DOPOLNITEV – SPREMEMBA PGD

**DRUGI TIR ŽELEZNIŠKE PROGE DIVAČA – KOPER
ODSEK DIVAČA – ČRNI KAL, – PREDORI,
SPREMEMBE ZARADI POVEČANJA PREREZA SERVISNIH
CEVI PREDOROV NA VELIKOST GLAVNIH CEVI**

PGD

3675/3623/P

KARAKTERISTIČNI PREČNI PREREZ
SERVISNE CEVI
Z BOČNIMI DRENAŽAMI
BETON V TALNEM OBOKU
M 1:50

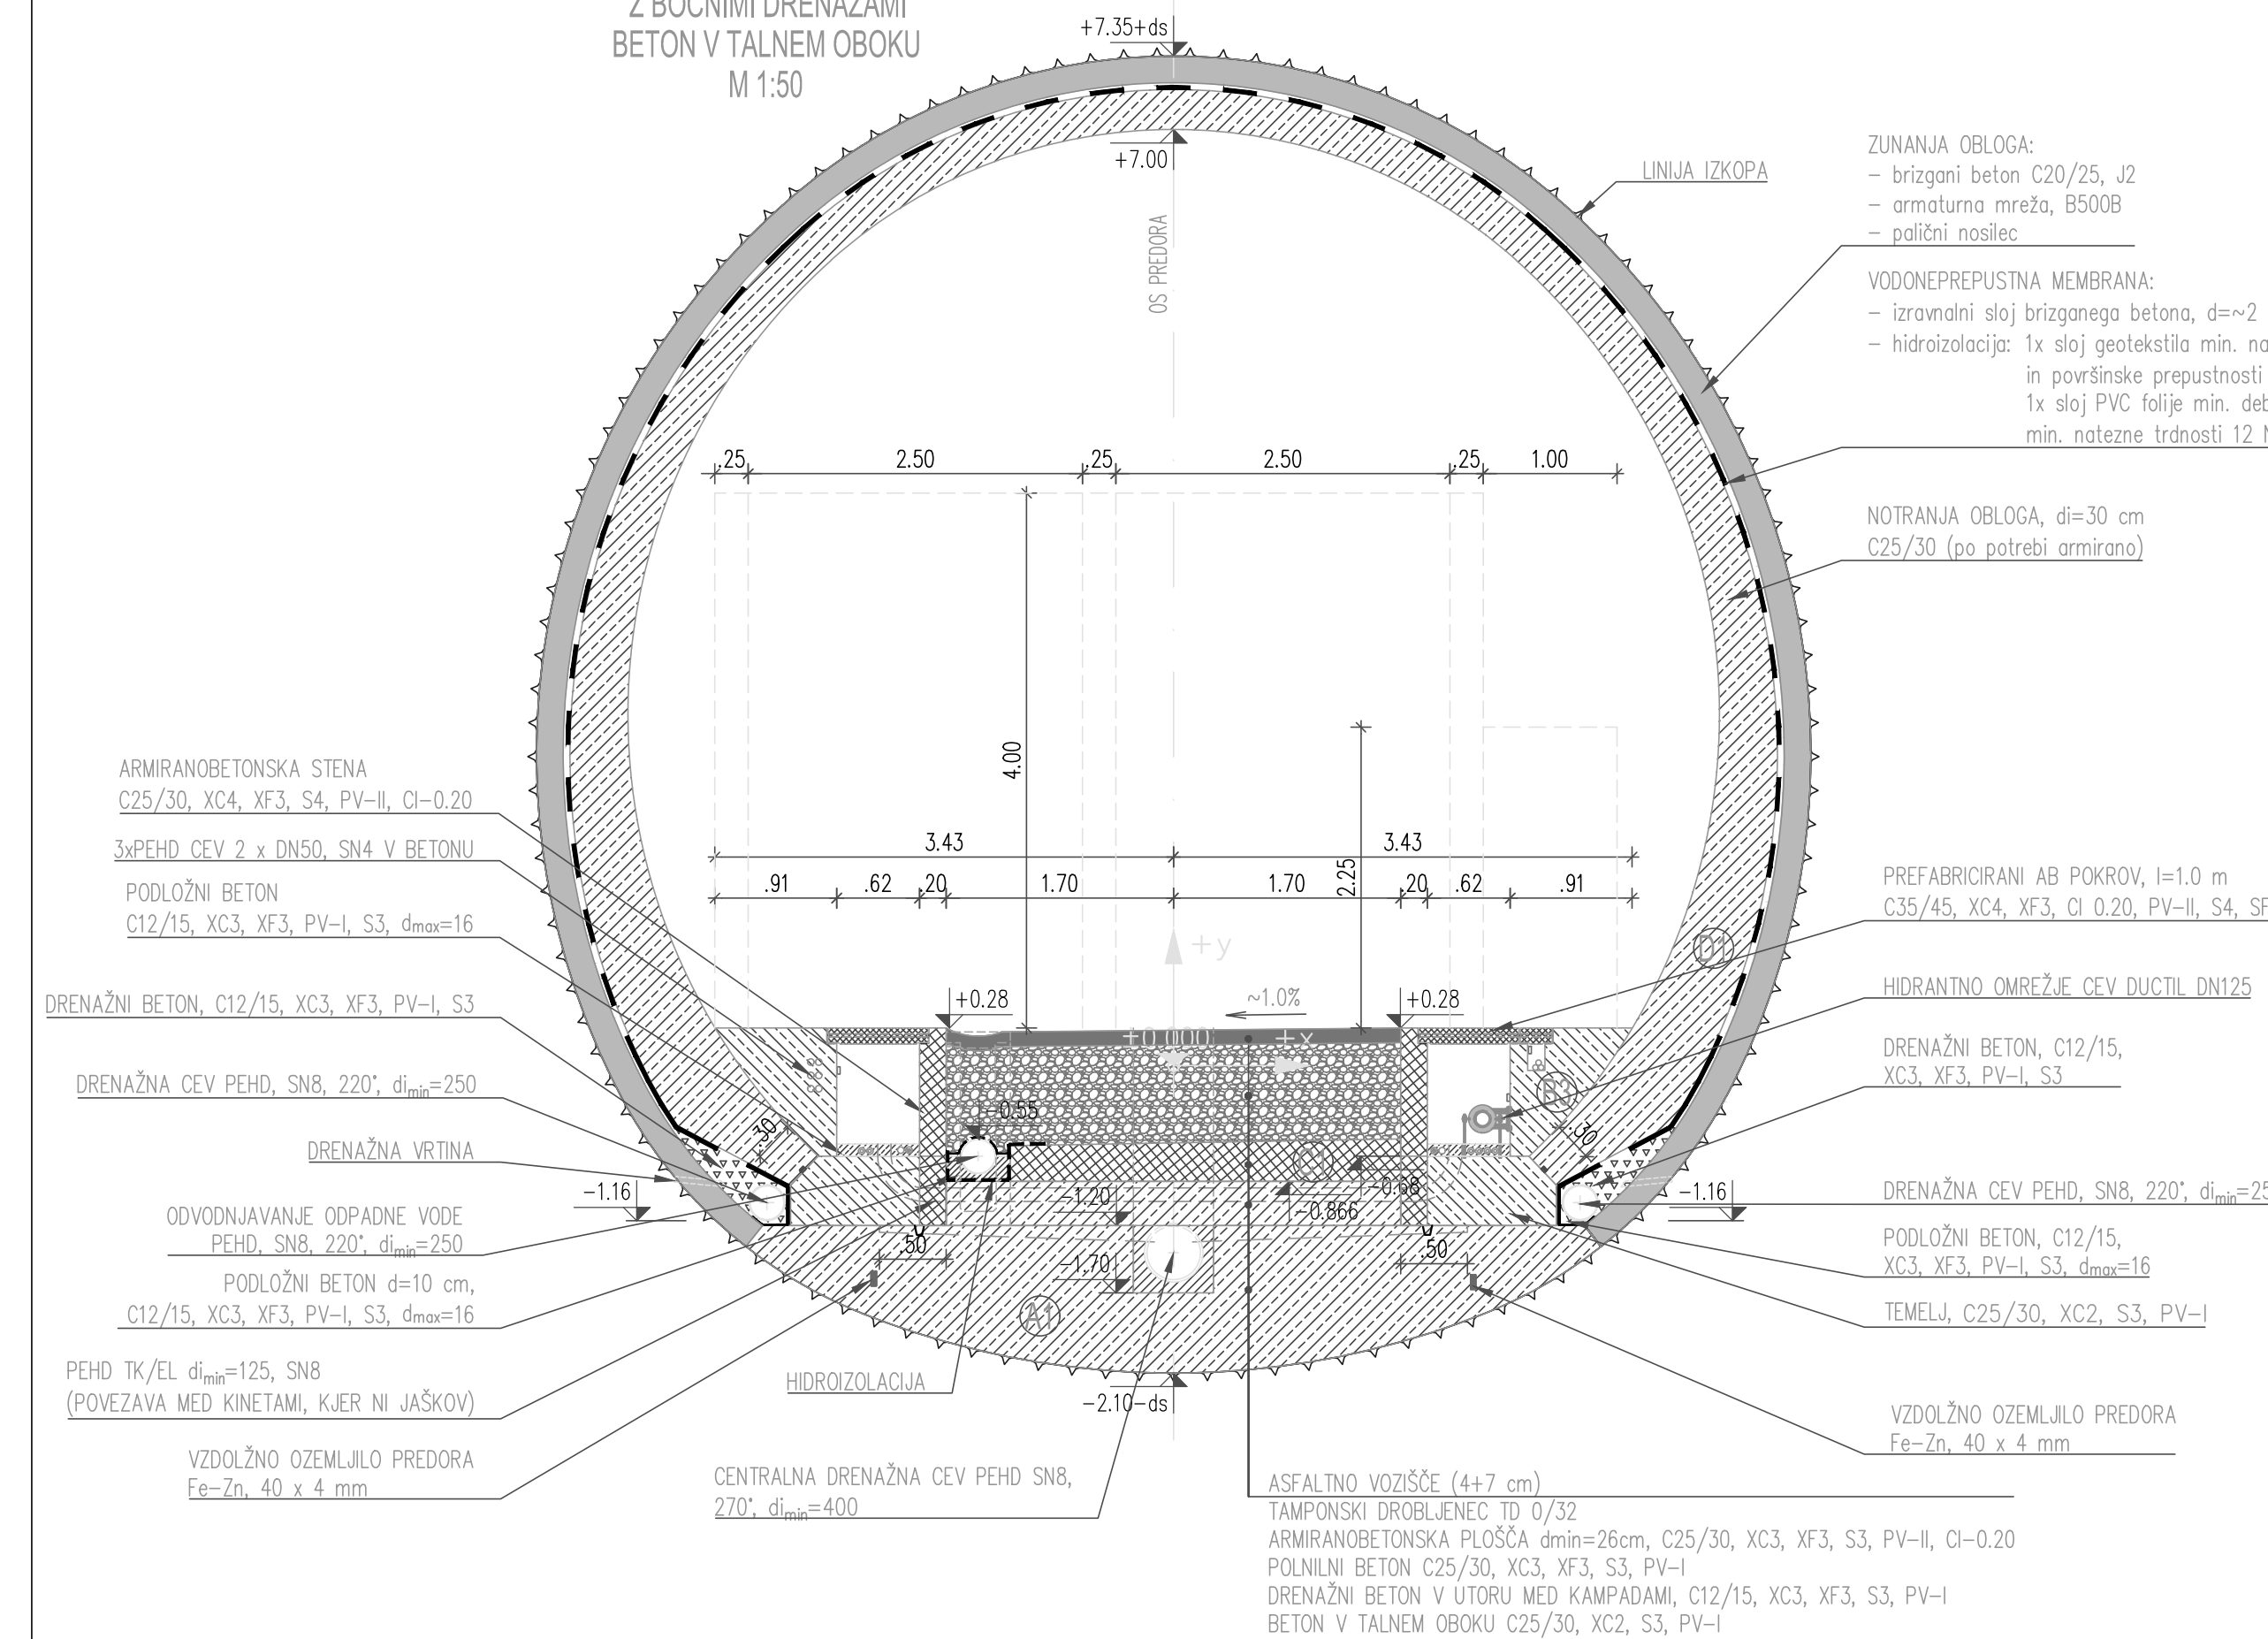
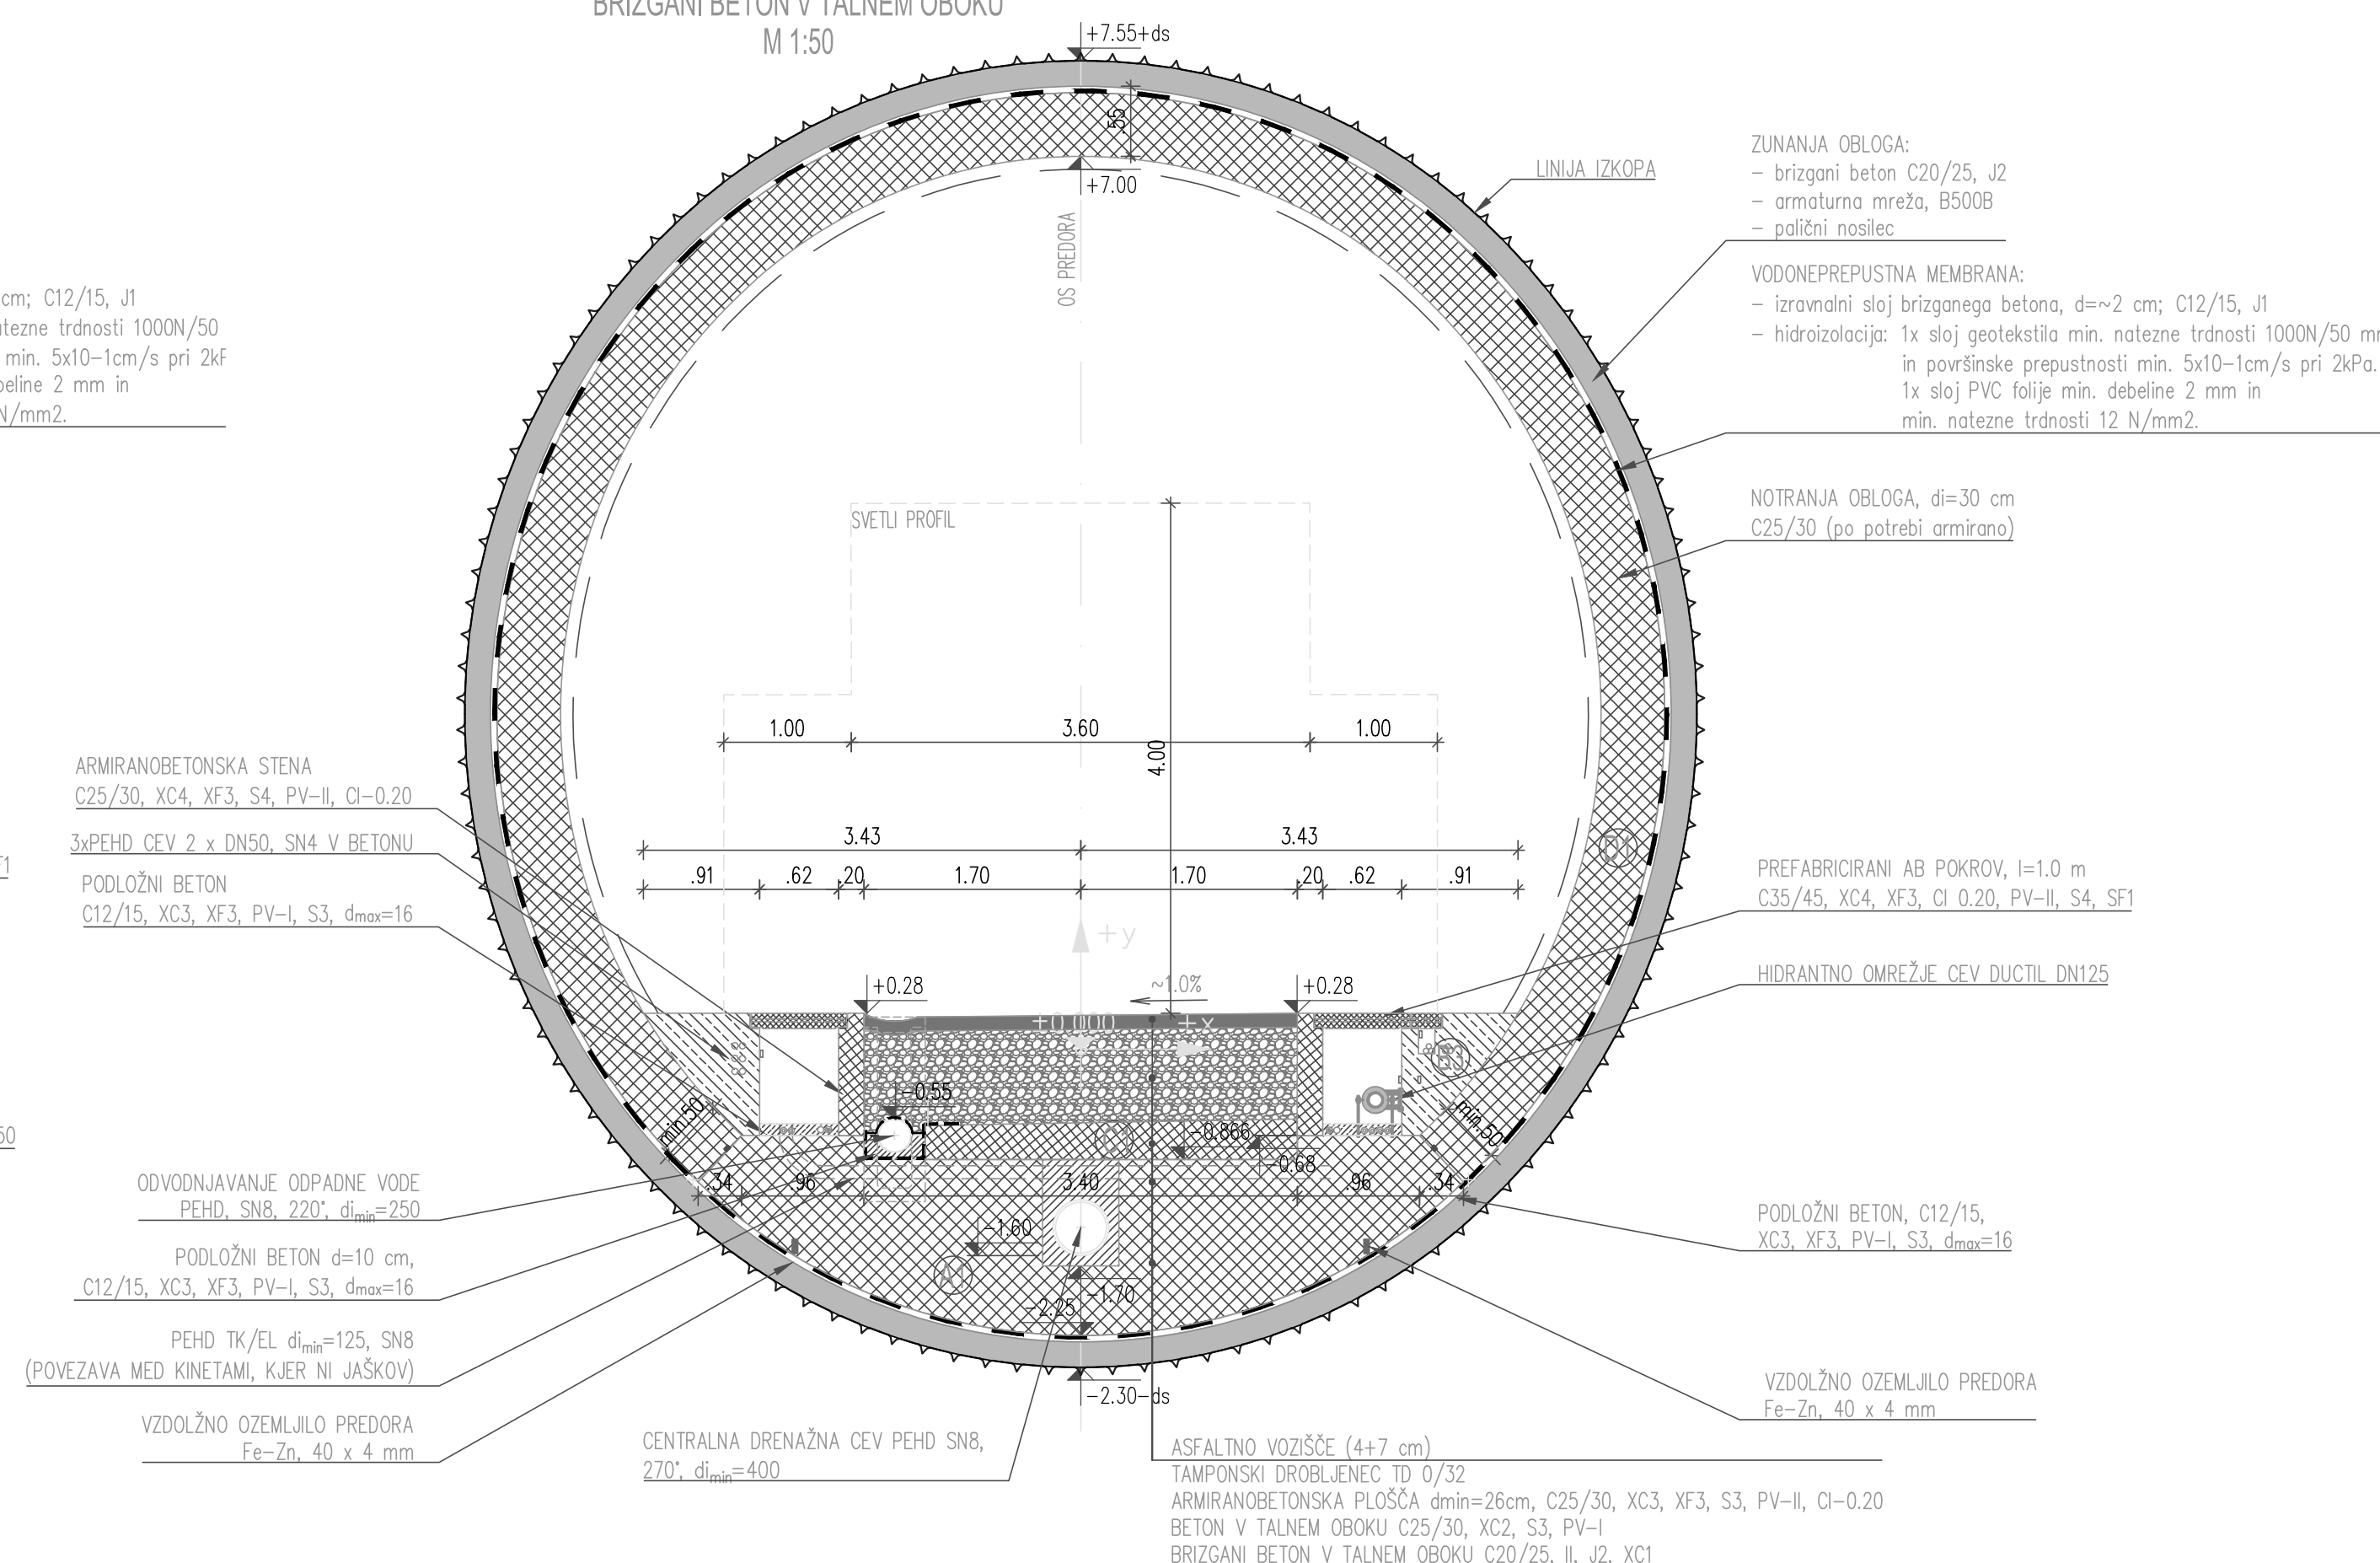
V tej spremembi izdelanega PGD projekta je tako obdelana izvedba servisnih cevi predorov T1 in T2 enakega prereza kot glavne cevi teh predorov, z vgrajeno minimalno opremo potrebno za zagotovitev varnosti in vseh predvidenih funkcij vzdrževanja in intervencij v glavni cevi predorov.

Sprememba velikosti prereza servisnih cevi narekuje tudi manjše spremembe portalnih konstrukcij in prečnikov. Pri prečnikih, je sedaj poleg pregrade v smeri glavne cevi s požarnimi vrati (kot v osnovnem PGD), predvidena še dodatna pregrada v smeri servisne cevi, kjer je puščena odprtina za možno naknadno vgradnjo požarnih vrat v primeru izvedbe dvotirne proge.
